Landeshauptstadt Wiesbaden Sportpark Rheinhöhe

Neubau
Freizeitbad und Eissporthalle

Punktuelle Nachprüfung der Entwurfsplanung LP3

Stand: 29.04.2022

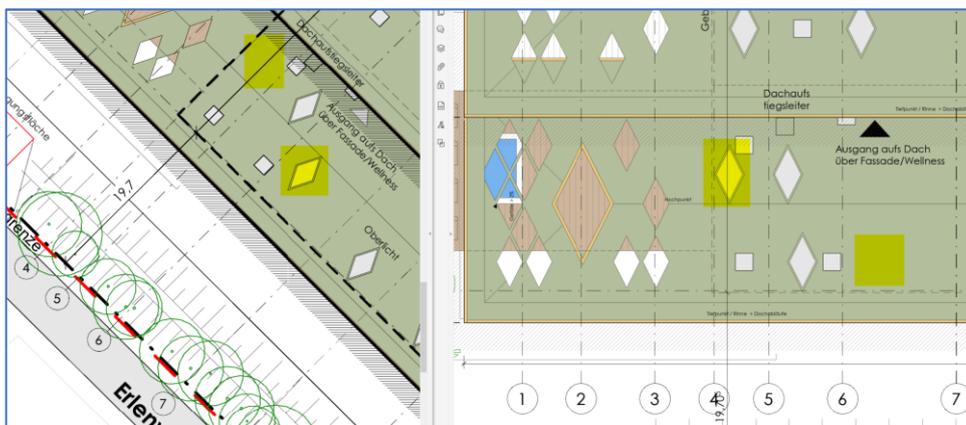
- A.33 Parallel zur Planung läuft das B-Plan-Verfahren aus welchem möglicherweise noch erforderliche Änderungen für die Planung resultieren. Der nunmehr fortgeschriebene Bebauungsplanentwurf weist angepasste maximal zulässige Gebäudeoberkanten auf, damit liegt aktuell keine Überschreitung vor. Es verbleibt jedoch weiterhin das Risiko der Überschreitung der maximal zulässigen Gebäudehöhe bei einer erforderlichen Aufweitung des Installationsraums.

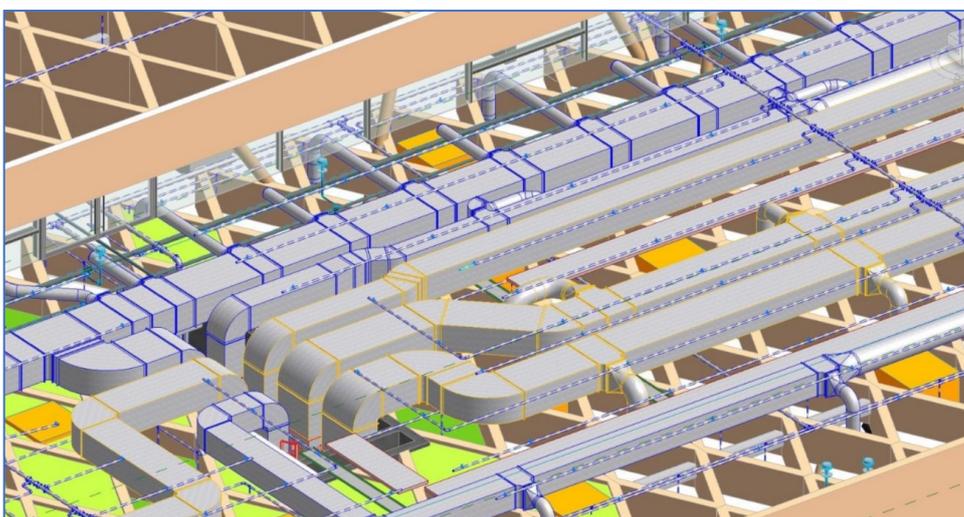
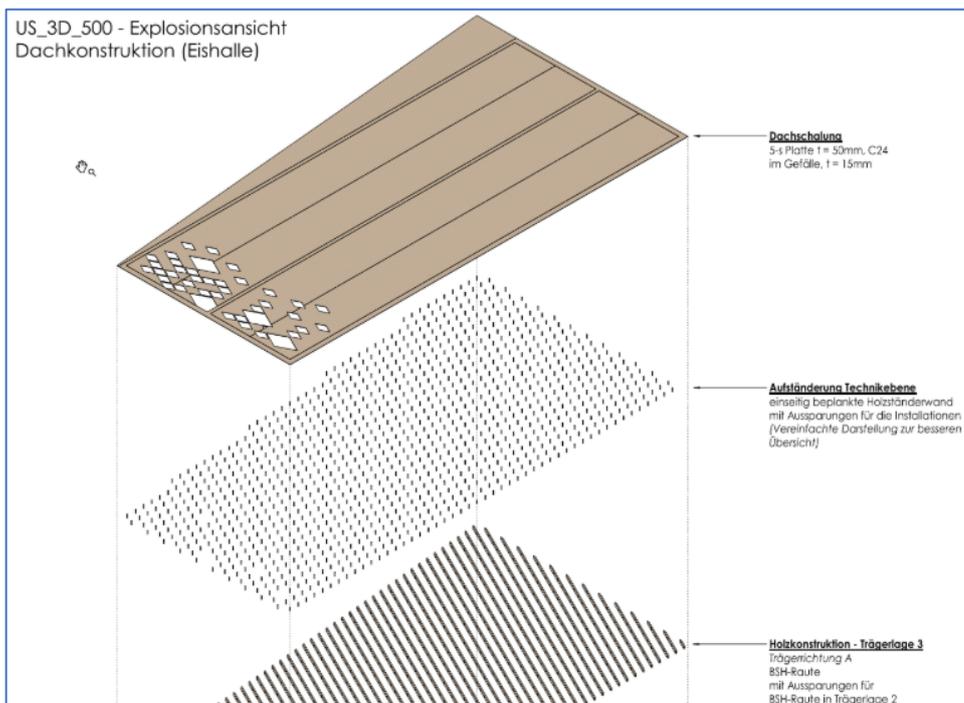
- B.07 Anhand der nachfolgenden schematischen Zeichnung aus den Schnitten der Objektplanung lassen sich die oben genannten positiven Veränderungen erkennen. Allerdings sind auch die weiterhin vorhandenen Kritikpunkte ablesbar:

- Die Höhe der Installationszone scheint auch mit nun durchgehend 1,0 m zu gering. Ausreichende Abstände sowie eine Kollisionsfreiheit wurden nicht nachgewiesen. Montagespielräume, Bauleranzen, Arbeitsräume, etc. scheinen weiterhin zu knapp bzw. nicht ausreichend vorhanden.
- Die Durchbrüche der Holzständerkonstruktion verlaufen an jedem Durchbruchpunkt in anderer Höhe und an anderer Stelle. Für die Berechnung der Holzständerkonstruktion zur Ableitung der Dachlasten scheint damit sehr früh eine Durchbruchsplanung erforderlich, für die weitere Planung und den

Bau bestünden dann jedoch nur noch geringe Toleranzen bzw. ein äußerst geringes Fehlerspektrum, um die Soll-Durchbrüche zu treffen. Alternativ müssten die Durchbruchmöglichkeiten durch die Tragwerksplanung vorgegeben werden und die technische Ausrüstung hat sich hier entsprechend anzupassen. Dieses Vorgehen scheint empfehlenswert.

- Die einzelnen Gewerke, hier Lüftung und Feuerlöschtechnik gezeigt, scheinen zu nahe beieinander zu liegen und erforderliche Abstände nicht einzuhalten.

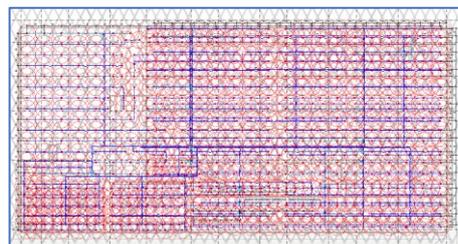
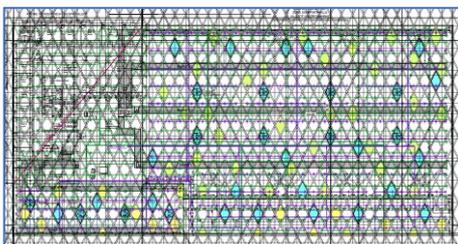
B.09 Aus den nachgereichten Bildern sind die Höhen, Abstände, Positionen der Installationen zueinander, etc. nicht ablesbar. Zudem scheinen die Kanäle alle nicht gedämmt sein – dies ist zu hinterfragen. Zu klären ist zudem, ob der Übergang von Schwimmhalle zu Eishalle (unter der Scheibe hindurch gezeichnet) wie hier gezeigt machbar ist.
